Dodatek č. 5

ke Smlouvě o dílo č. j. MCBS/2018/0068545/KURJ
uzavřené podle ustanovení § 2586 a následujících občanského zákoníku

"Kounicova 1,3,5,7,9 - oprava obvodového pláště budovy, dvora a sklepů"

Obnova fasády domu dvorního traktu v Kounicově ulici č. 9 v Brně

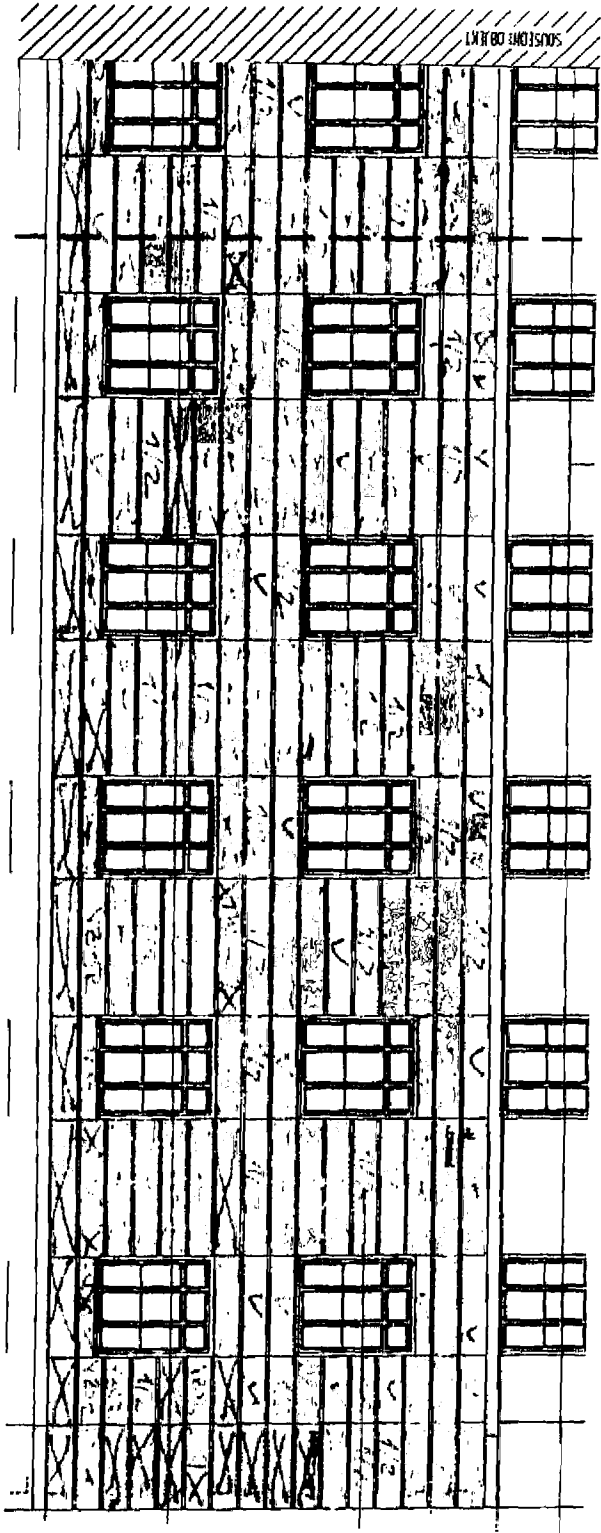
POPIS ZMĚNY	<p>Popis změny: řeší provedení bosáží z břizolitové fasády na domech Kounicova 7 a 9. V rámci průzkumu stavu fasády po postavení lešení bylo zjištěno, že projektem předpokládaný rozsah oprav nekoresponduje s realitou. Na základě průzkumu prováděného restaurátorem, panem Vlasákem, bylo zjištěno, že rozsah nesoudržných, bosázních bloků je cca 90%. Dále uvádí, že původní provedení bylo provedeno nestandardně, a to formou jedné vrstvy tloušťky cca 6 cm namísto provedení profilace vyzdívkou. Zhotovitel tedy navrhuje kompletní (100%) odstranění plochy bosáží a její nové provedení. Změnový list tedy osahuje navýšení ploch nad rámec projektu a současně i řeší zakrývání již nově vyměněných okenních výplní proti poškození. S ohledem na funkční a vizuální provedení fasády se tedy navrhuje místo 90% opravit celých 100%. Celý postup byl konzultován s OPP MMB a NPÚ. Původní výměra plochy bosáží (40% plochy všech bosáží) určené k opravě činí 242,236m² (Kounicova 7 – 145,392m²; Kounicova 9 – 96,844m²). Navýšení opravované plochy bosáží (60% plochy všech bosáží) určené k opravě činí 365,048m² (Kounicova 7 – 218,088m²; Kounicova 9 – 146,96m²). Celkem se tedy bude opravovat 100% plochy bosáží (40%+60%).</p>

Prvky ve fasádě vytvořené ze štuky jsou dnes silně narušeny z hledisky stavu soudržnosti materiálu. Celý povrch plochy je znečištěn vrstvou usazenin prachových částic. Omítky jsou degradovány prakticky po celé ploše fasády. Způsob devastace je prakticky podobný jako u fasády vedlejší části domu, která prochází v současnosti rekonstrukčním zásahem. Jedná se o fatální ztrátu pojivých složek, kdy se vrstva malty postupně uvolňuje z podkladu. Kritický stav je téměř ve stech procent plochy. Stav bosované omítky je za hranicí životnosti, k čemuž přispěl nestandardní provedení konstrukce těchto prvků. Jednotlivé bloky byly vytvořeny jen e silné vrstvy omítky o tloušťce 6 cm, namísto obvyklé konstrukce na cihelnou vyzdívku profilu. Bloky bosáže jsou odděleny od podkladu v rozsahu cca 90 %.

Vzhledem k aktuálnímu stavu omítky navrhuji výměnu veškerých štukových prvků. Je nezbytně nutné zvážit metodiku obnovy bosovaných polí. Pokud by byly bloky bosáže provedeny při obnově stejnou technologií, hrozí možné ohrožení v budoucnosti. Je nezbytné konzultovat způsob vytvoření replik těchto prvků se zástupci NPÚ.

Skladba stávající bosáže bude zaměřena a zdokumentována. Následně bude dožilá malta odstraněna. Povrch bude konsolidován a poté bude vytvořena replika formátu v identické technologii vzhledem k historické podobě. Tvrdá omítka bude natažena v pigmentované maltě ve schváleném barevném odstínu.
